PROPUNERI AMENAJARE PARC ȘIPOTE – CONSULTARE PUBLICĂ

Elemente necesare in cadrul proiectului de reabilitare a Parcului Sipote

Către Primăria Municipiului Suceava

Referitor la anunțul privind consultarea publică proiect “Zona de agrement Parc Șipote”, în cadrul POR 2021-2030, Axa Prioritară 4 – “Sprijinirea dezvoltării durabile”, Prioritate de investiții 4.2. – “Realizarea de acțiuni destinate îmbunătățirii mediului urban, revitalizării orașelor, regenerării și decontaminării terenurilor industriale dezafectate (inclusiv a zonelor de reconversie), reducerii poluării aerului și promovării măsurilor de reducere a zgomotului”.

Propunerile actualului proiect

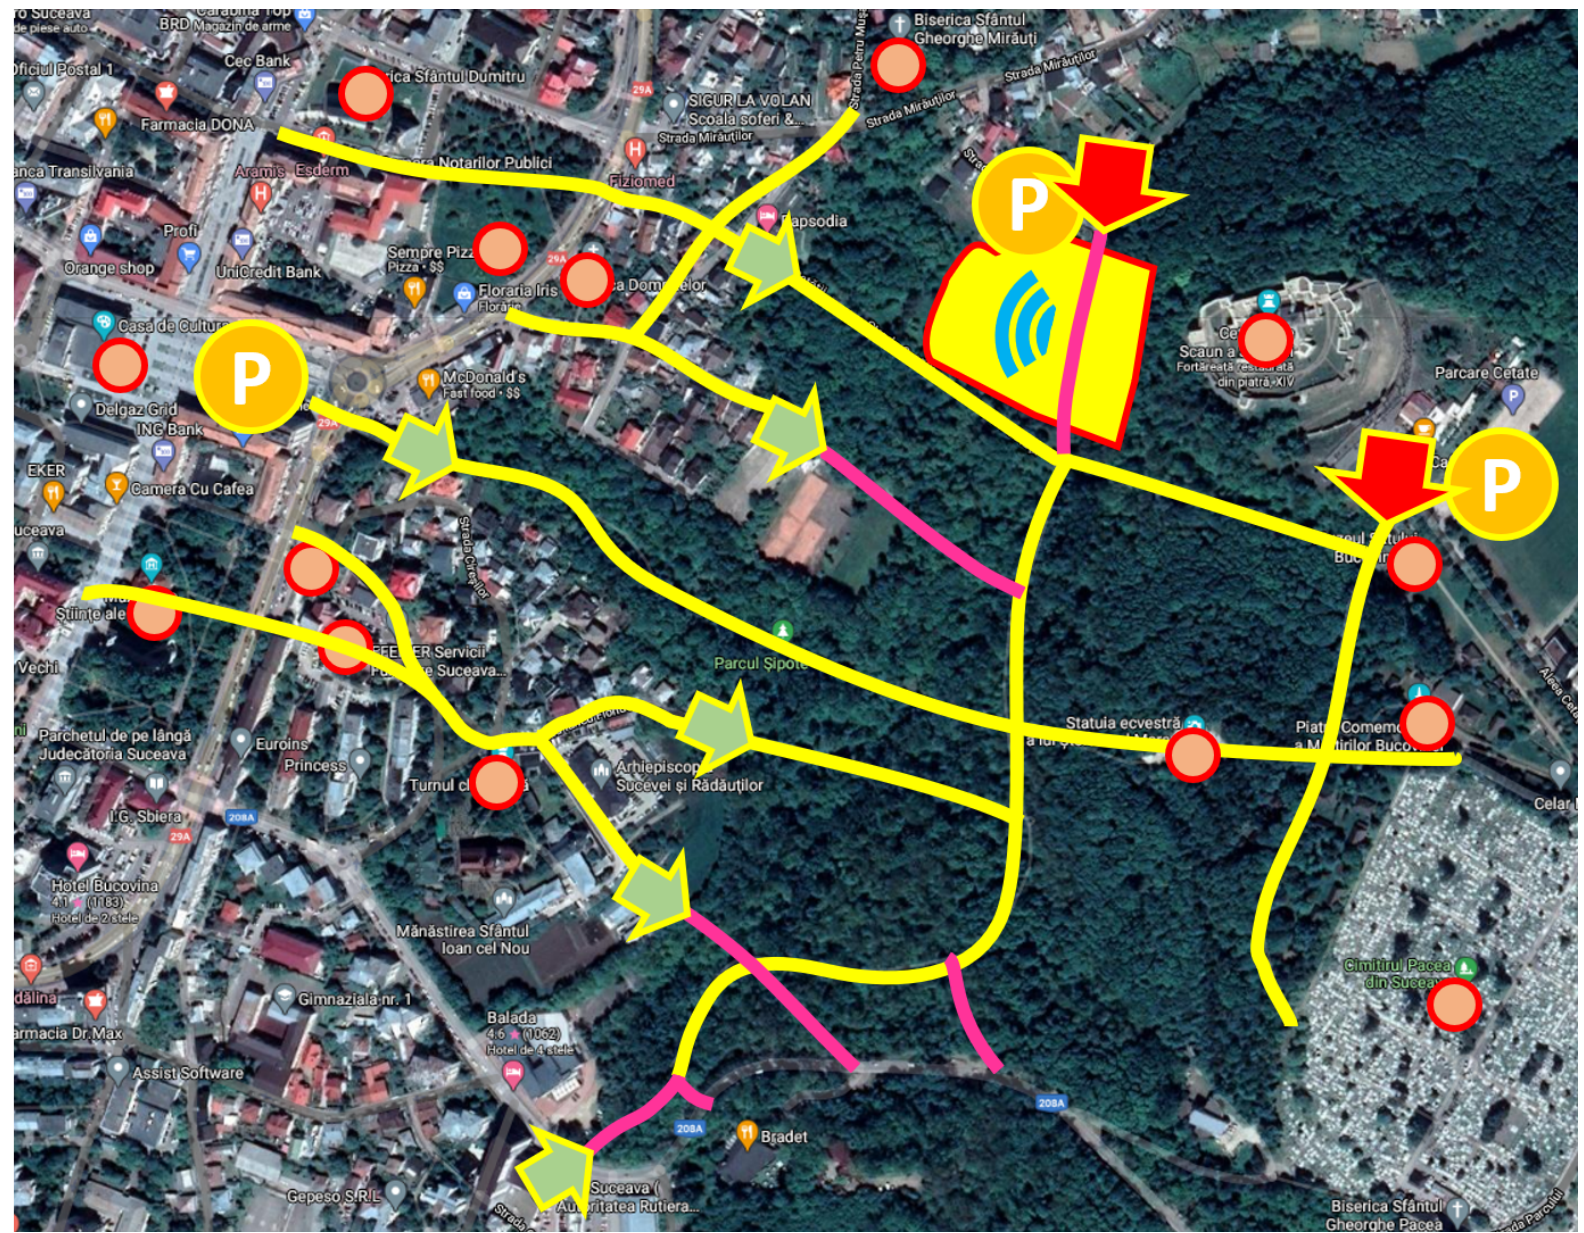
În planul de situație propus în proiect (vezi toate planurile [aici](#)), nu se studiază legătura cu alte obiecte de interes din zonă, nu se diversifică suficient intrările în parc, nu se propun zone de activități pentru copii altele decât un mic loc de joacă alăturat amfiteatrului, zone de activități sportive sau zone de servicii HoReCa, iar amfiteatrul este amplasat într-o zonă cu vegetație matură, fără studiu de însorire, și cu o orientare a scenei spre nord-vest (problematic pentru spectacole de vară).

De asemenea, nu există un plan detaliat al vegetației existente. O simplă comparație a unei imagini de satelit de pe Google Maps cu perspectiva generală randată arată o interpretare greșită a vegetației, mai ales în zona Platou.

Ar trebui încercat un parteneriat cu Facultatea de Silvicultură.
